Verkeerskundig advies Langestraat Wijk en Aalborg

Aandachtspunten uit omgevingsdialoog en advies voor
uitwerking stedenbouwkundig plan

Bazalt wonen

Titel:	Verkeerskundig advies Langestraat Wijk en Aalburg
Auteur(s):	██████████
Opdrachtgever:	Bazalt wonen
Projectnaam:	Verkeerskundig advies Langestraat
Projectnummer:	21111
Datum:	20 mei 2022
Status:	Definitief versie 2
Contactadres voor deze publicatie:	Accent adviseurs Luchthavenweg 13 ^E 5657 EA EINDHOVEN T 040 – 30 300 95 E contact@accentadviseurs.nl I www.accentadviseurs.nl

Figuur 1 Tabel met aandachtspunten uit de omgevingsdialoog

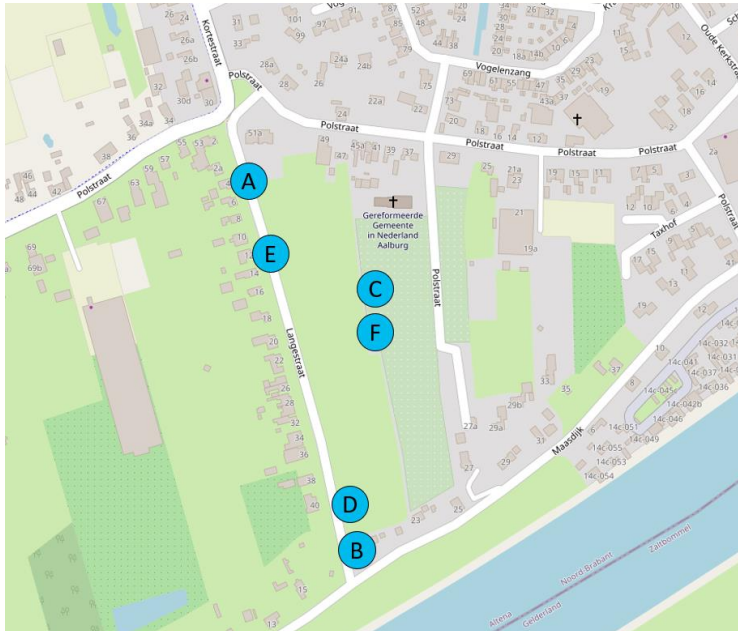
De aandachtspunten in figuur 1 zijn in onderstaande tabel beschreven en weergegeven in figuur 2.

Genoemde aandachtspunten	Bron nummer	Beschrijving
A – Verkeersveiligheid Langestraat	<div style="background-color: black; width: 100px; height: 15px; margin-bottom: 5px;"></div> 5, 6, 7, 8, 9, 10 en 11	<ul style="list-style-type: none"> • Waarborgen van de verkeersveiligheid (a.g.v. toename intensiteit en huidige rijsnelheid) van de Langestraat en voorstellen voor snelheidsremmende maatregelen. • Toename van mensen, verkeer en parkeren en daarmee de verkeersonveiligheid. • Zorg over verkeersveiligheid voor voetgangers/wandelaars en fietsers in de Langestraat, te smal trottoir. • Smalle rijbaanbreedte en eenrichtingsverkeer in combinatie met parkeren en extra verkeer vanuit het nieuwe plangebied. • Zorg over verkeersveiligheid in de bocht in de Langestraat, nabij kruispunt Polstraat-Langestraat bij toename van het verkeer.
B – Eénrichtingsverkeer Langestraat	bron 1 – blz 2, 3, 6, 7, 8 en 11 bron 2 – punt 2b	<ul style="list-style-type: none"> • Verkeersveiligheid als gevolg van negeren éénrichtingsverkeer Langestraat en inrichting kruispunt met de Maasdijk. Suggestie om de doorgang voor autoverkeer nabij de Maasdijk af te sluiten. • Eenrichtingsverkeer Langstraat wordt soms genegeerd in de huidige situatie.

C - Verkeerstructuur autoverkeer	bron 1 – blz 2, 3, 4, 6, 9 en 10 bron 2 – punt 2c	<ul style="list-style-type: none"> • Eenrichtingsverkeer Langestraat i.r.t. ontsluiting woonwijk en rijbaanbreedte. • Gebruik doodlopende straten en parkeerhofjes. • Concentratie verkeer op delen van de Langestraat. • Suggestie voor een extra ontsluitingsroute, aanvullend op de ontsluiting via de Langestraat (noordelijk via zijtak Polstraat-nabij kerk of oostelijk via Taxhof). • Zijtak Polstraat (naar kerk) autovrij houden.

<ul style="list-style-type: none"> • Locatie aansluitingen naar het plangebied (niet tegenover woning. • Aantal aansluitende wegen vanuit het plangebied beperken. • Routing voor autoverkeer in het plangebied (rondweg). Suggestie éénrichtingsverkeer in het plangebied.
D – Verkeersstructuur langzaam verkeer	bron 1 – blz 4	<ul style="list-style-type: none"> • Beoordelen routes in plangebied voor voetgangers en fietsers en directe omgeving. Met name op de Langestraat.
E - Verkeersbelasting Langestraat	bron 1 – blz 1, 2, 4, 9 en 10 bron 2 – punt 2c	<ul style="list-style-type: none"> • Zorg om toename verkeer. • Huidig doorgaand verkeer van buiten door de Langestraat. • Trillingen autoverkeer.
F – Parkeren	bron 1 – blz 3 en 6	<ul style="list-style-type: none"> • Zicht op en hinder van geparkeerde auto's vanuit woningen aan de Langestraat. • Locatie van parkeervakken en zijstraten zorgvuldig kiezen nabij woningen in verband met overlast inschijnen koplampen. • Suggestie voor een parkeerverbod op de Langestraat.

STEDENBOUWKUNDIG PLAN - LANGESTRAAT - WIJK EN AALBURG (inclusief doelgroepwoningen)

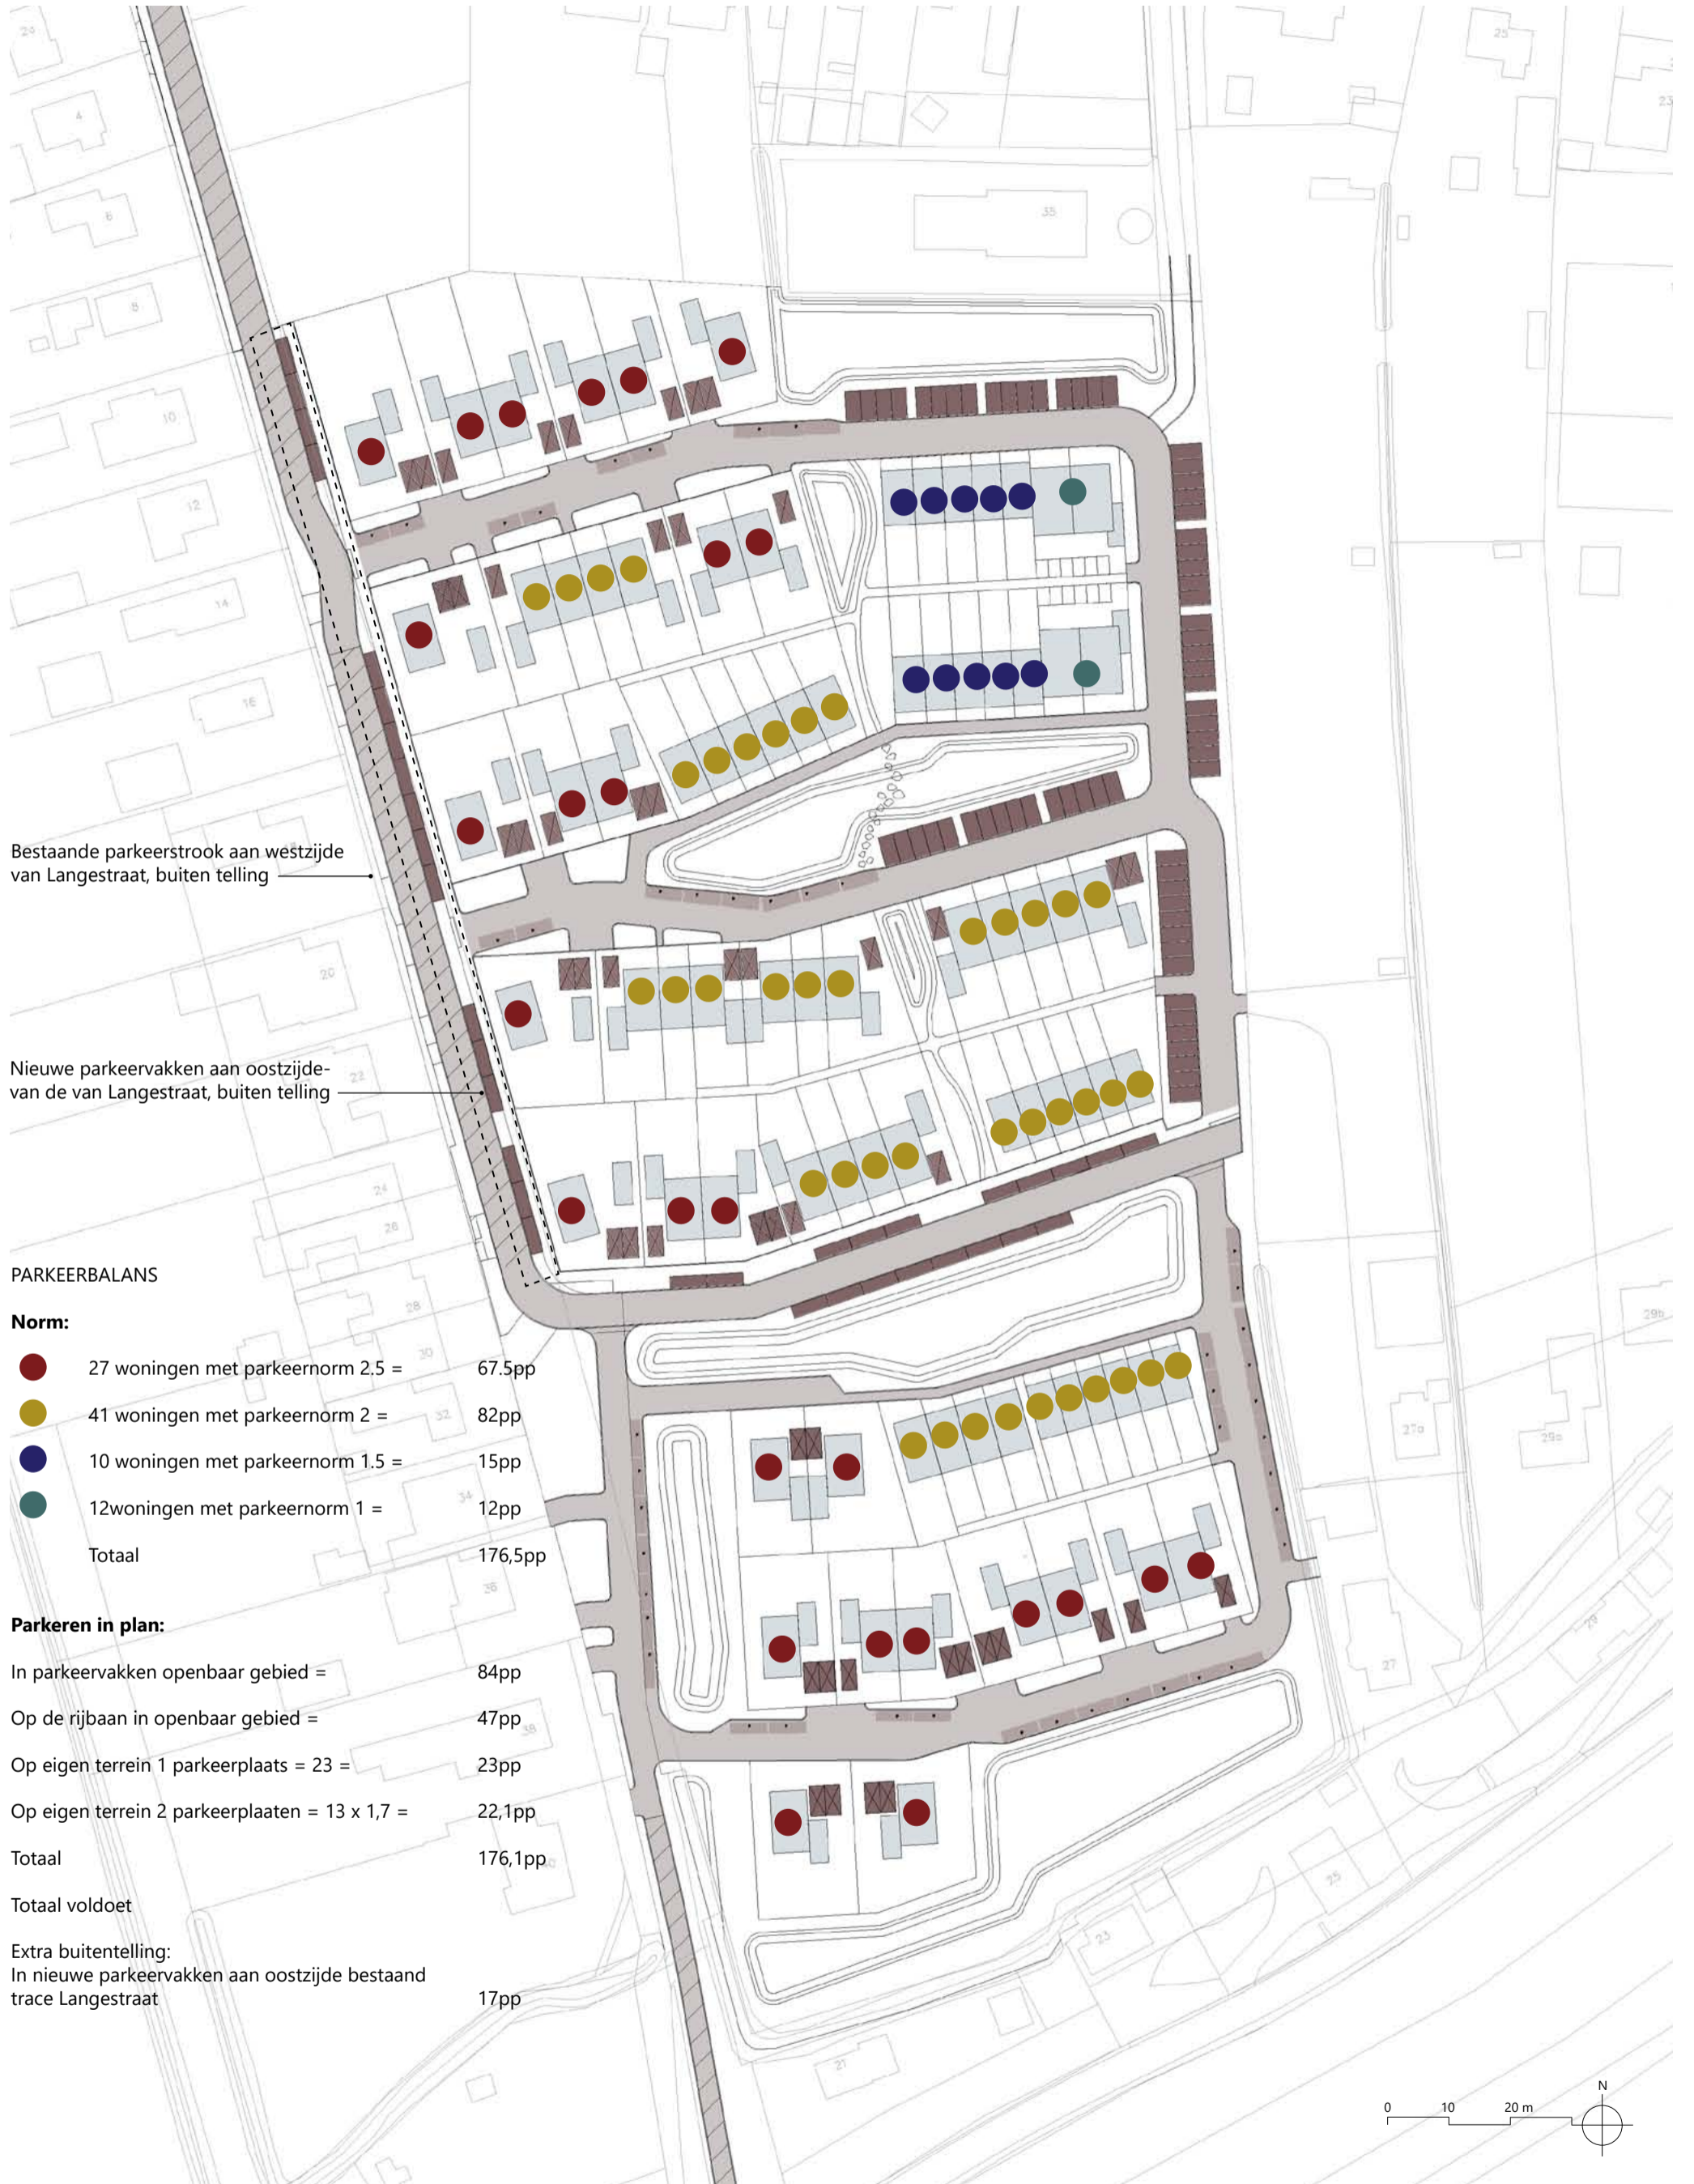
In het definitieve stedenbouwkundige ontwerp in bijlage 1 is gekozen voor een alternatieve invulling van de Langestraat dan oorspronkelijk geadviseerd. De gekozen oplossing is acceptabel voor wat betreft de benodigde [REDACTED] verkeersveiligheid, maar kent een aantal nadelen. Het betreft:

- In het noordwestelijk deel van de Langestraat tussen huisnummers 2 en 10 is gekozen om de weg niet te verschuiven en de bestaande rijbaan te handhaven. Hierbij wordt de bestaande parkeer/loopstrook verhoogd tot een trottoir met trottoirband. De as-verspringing tussen Langestraat huisnummers 14 en 30 komt te vervallen. Om de snelheid van het autoverkeer toch te garanderen wordt geadviseerd op het kruispunt een uitstulping aan te brengen (zie CROW-ASV 11.3.6 kruispuntoplossing met uitstulping). Door deze oplossing wordt de verkeersveiligheid voldoende geborgd, maar de snelheid van autoverkeer en de kans op klemrijden van fietsers is een nadeel. Het ontwerp van het kruispunt dient daarom gedetailleerd te worden uitgewerkt.

- De Maasdijk krijgt in dit alternatief geen extra verbreding van het wegprofiel voor fietsers. Nadeel hiervan is dat fietsers vanuit de Maasdijk vaker in het gedrang komen bij tegemoetkomend autoverkeer. Dit is minder verkeersveilig, zeker wanneer de doorgang naar de Maasdijk vaker gebruikt wordt door autoverkeer. Dit nadeel is echter acceptabel ook omdat er in de huidige situatie al een smal profiel is. De verkeersveiligheid zal binnen acceptabele normen blijven, mede omdat het extra gebruik van de doorgang richting de Maasdijk vanwege de erfinrichting en snelheidsremming in de Langestraat beperkt zal zijn.

We adviseren de ontsluitingsstructuur van de woonwijk en de Langestraat aan te leggen volgens het stedenbouwkundige ontwerp d.d. 6 april 2022 in bijlage 1. De oplossingsrichtingen zoals die voortkomen uit de omgevingsdialoog en deze rapportage zijn verwerkt in het stedenbouwkundig ontwerp in samenwerking met NieuwBlauw stedenbouw en landschap. Enkele aandachtspunten voor nadere uitwerking zijn benoemd.

In het definitieve stedenbouwkundige plan is een alternatieve invulling gekozen. Een algehele herinrichting brengt namelijk zeer hoge kosten met zich mee. In het definitieve ontwerp is een voor wat betreft verkeersveiligheid en doorgang acceptabele alternatieve invulling gekozen, zie hiervoor bijlage 1. Het bestaande profiel is aangepast en de huidige loop-parkeerstrook omgevormd tot een volwaardig trottoir (met hoogteverschil). In het kruispunt nabij Langestraat huisnummer 10 zorgt een uitstulping voor enige snelheidsreductie.
